Radomsko, dnia 10 marca 2008 r.

FP 341.06/06/08

Dotyczy: postępowania prowadzonego w trybie przetargu nieograniczonego pn. „**Zmiana sposobu użytkowania części budynku Przychodni Specjalistycznej na cele oświatowe – szkoła**”

PYTANIA I ODPOWIEDZI, WYJAŚNIENIA I MODYFIKACJE DO SIWZ

SCHEMATY ROZDZIELNI

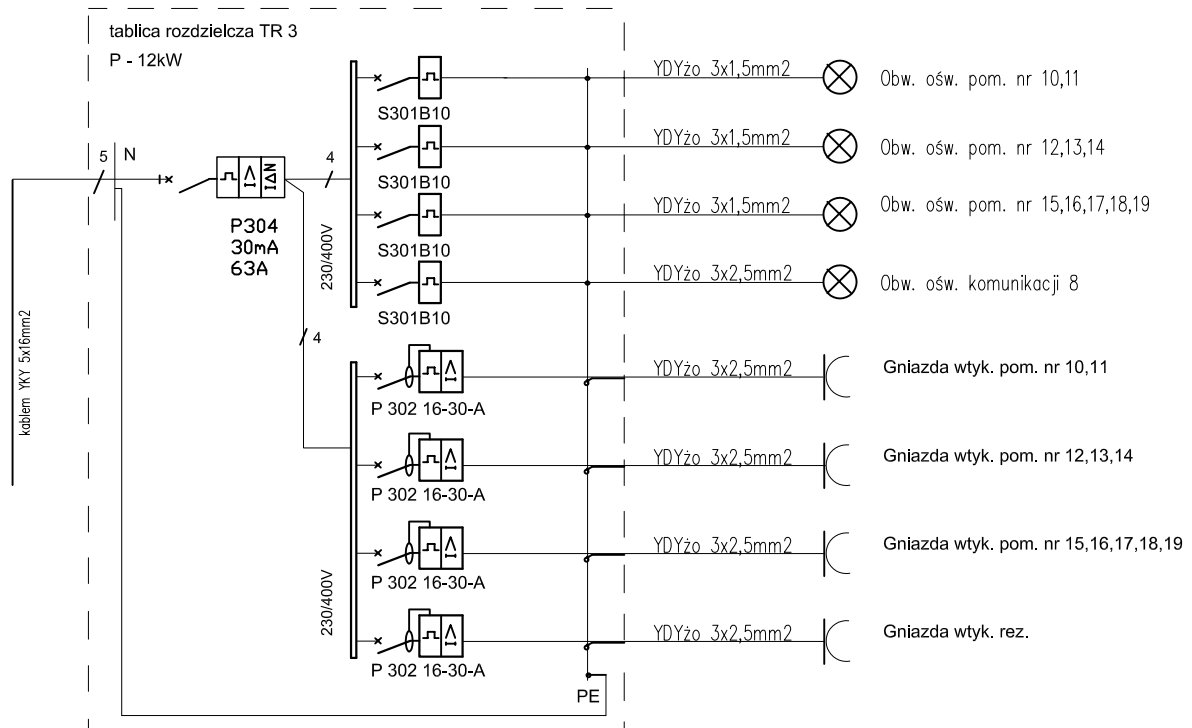
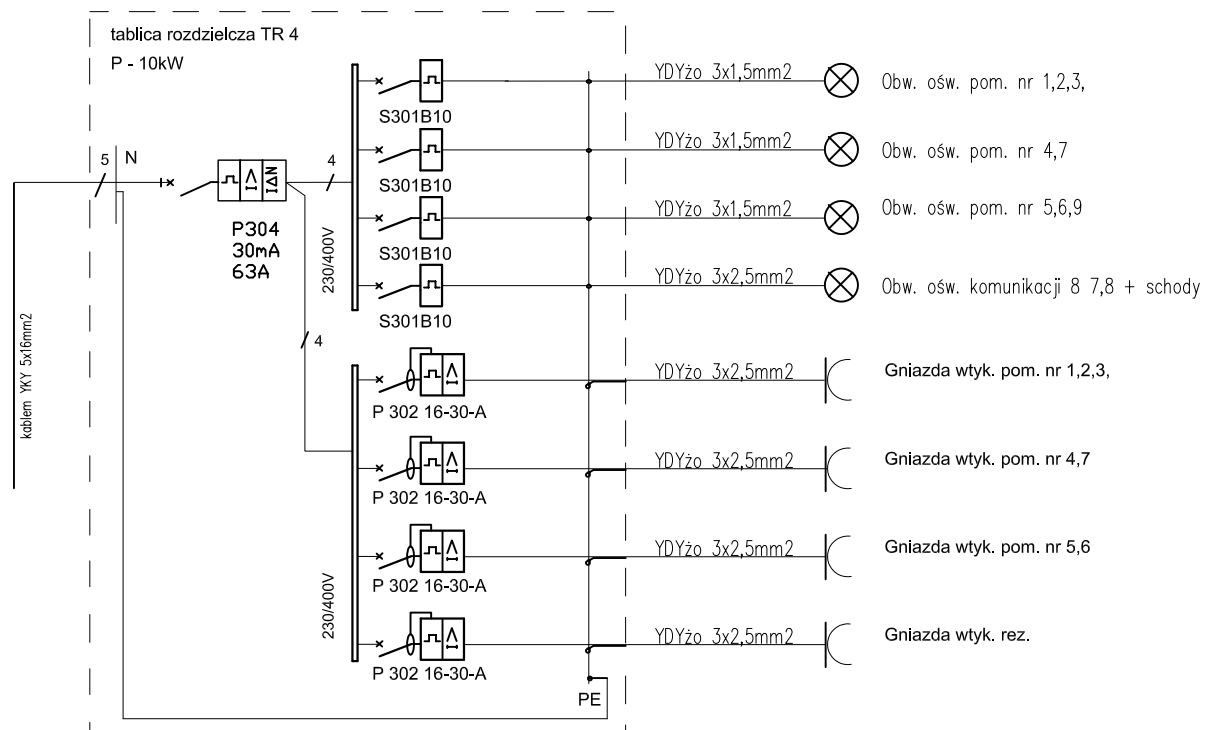
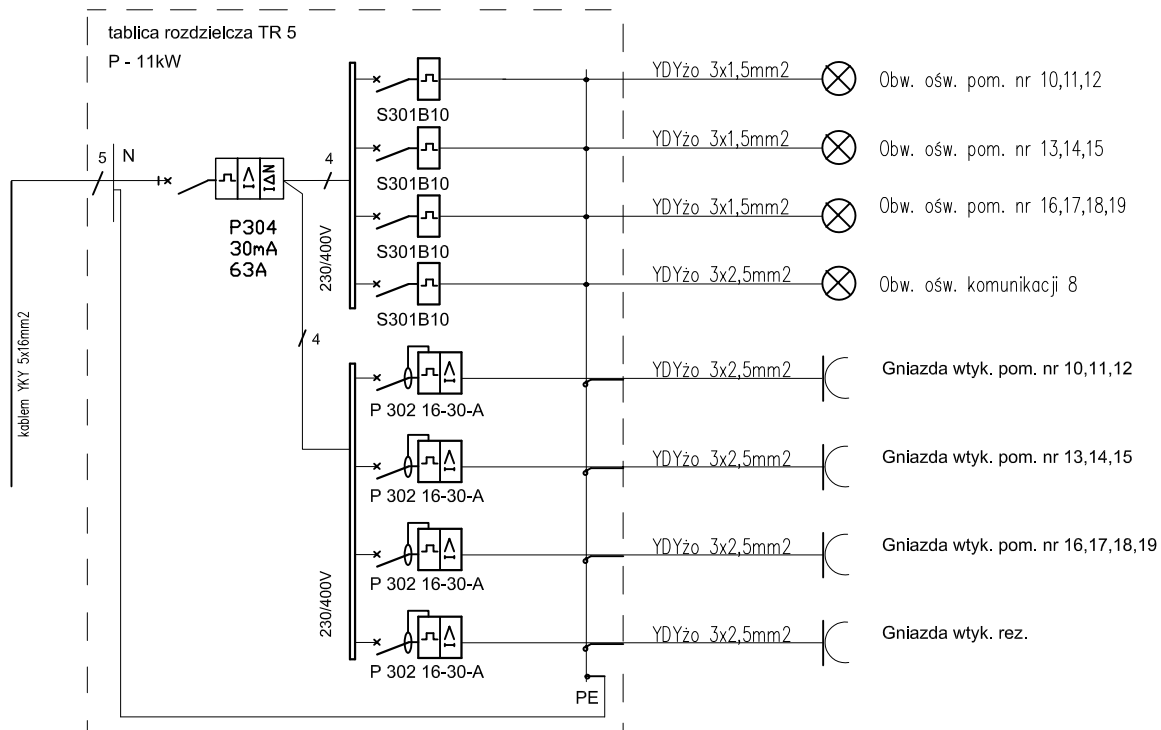
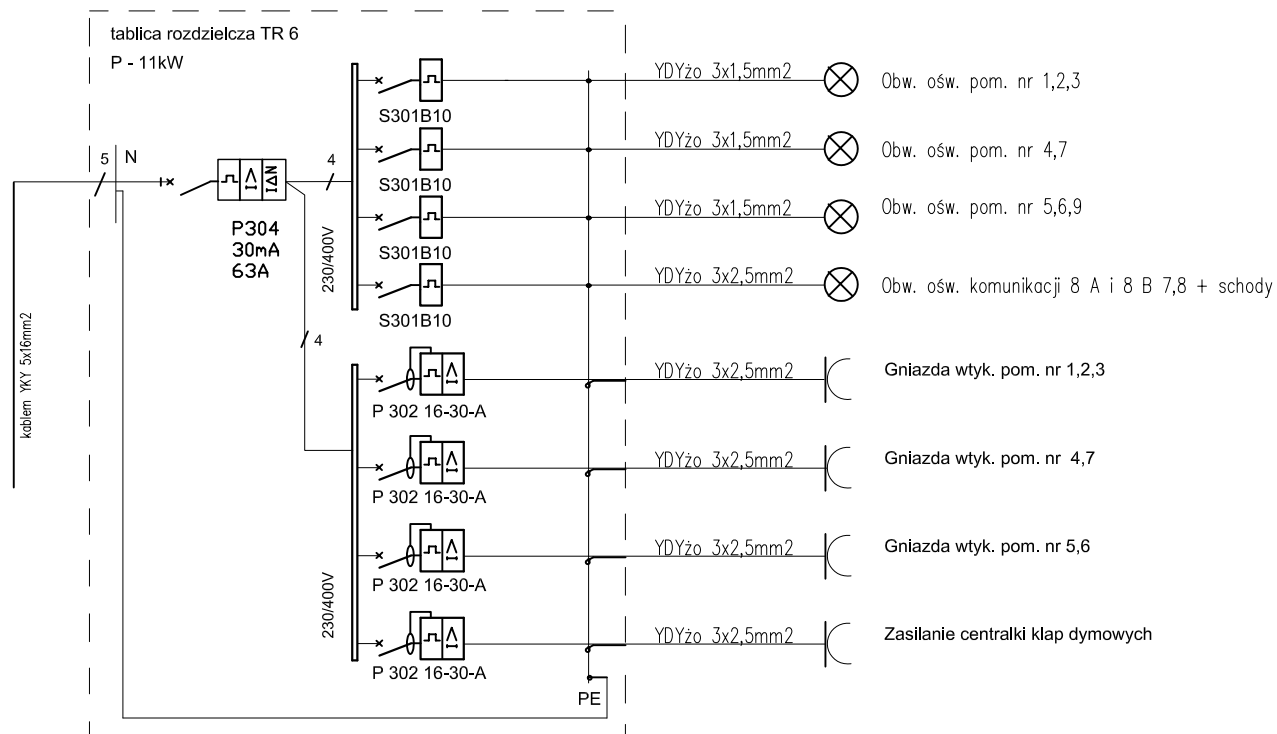
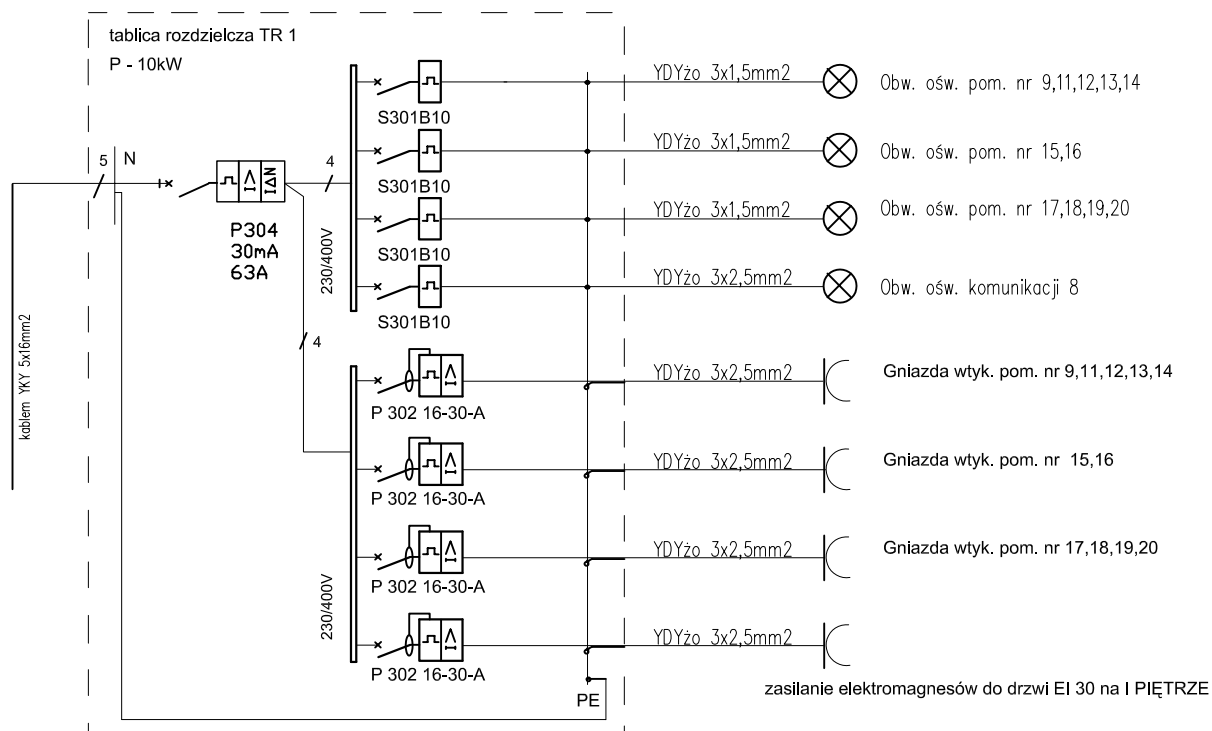
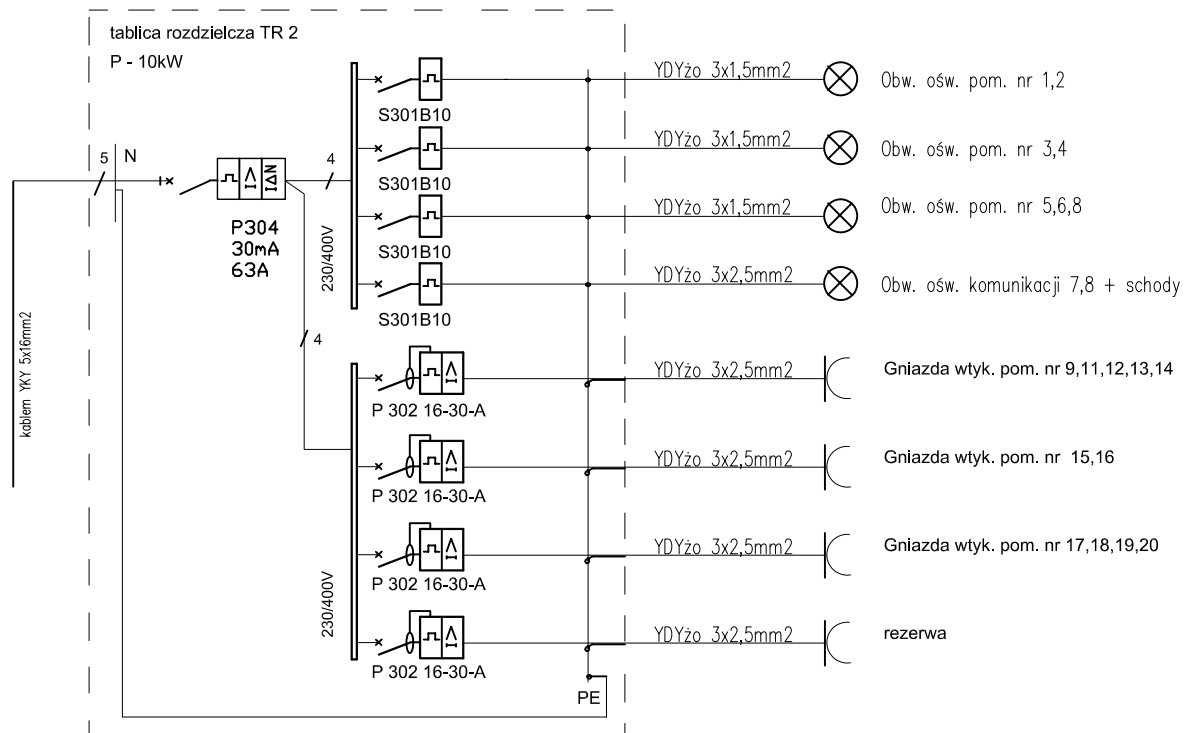
1. Prosimy o dołączenie rysunku aranżacji i wyposażenia tablic rozdzielczych.
2. Czy w przedmiarze należy uwzględnić demontaż starych opraw i osprzętu?
3. Prosimy o dołączenie rysunku wykonawczego inst. el. dla parteru.

Ad.1 Aranżacja i wyposażenie tablic rozdzielczych wg. załączonego projektu

SZCZEGÓŁ : OBUDOWA GRZEJNIKA
MONTOWAĆ DO ŚCIANY LUB DO GRZEJNIKA

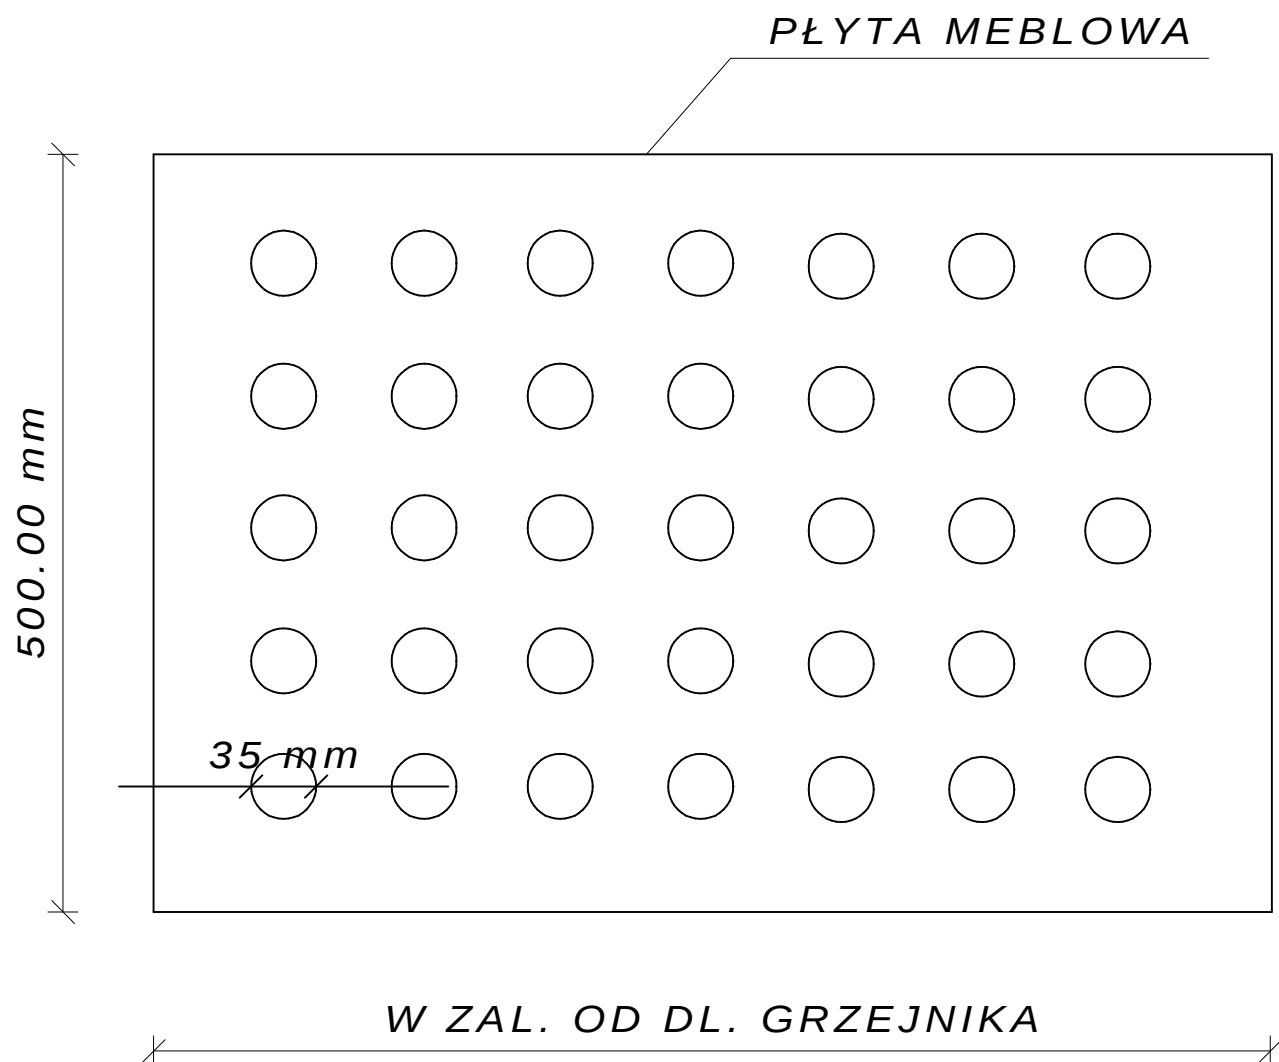
W pozycji nr 32 przedmiaru robót instalacji sanitarnych występują osłony na grzejniki w ilości 89 sztuk. Prosimy o podanie łącznej długości dla tych obudów, jak również rysunku (schematu) tych obudów oraz materiału z jakiego mają być wykonane.

Rodzaj obudów grzejnikowych (materiał i schemat) wg. załączonego projektu
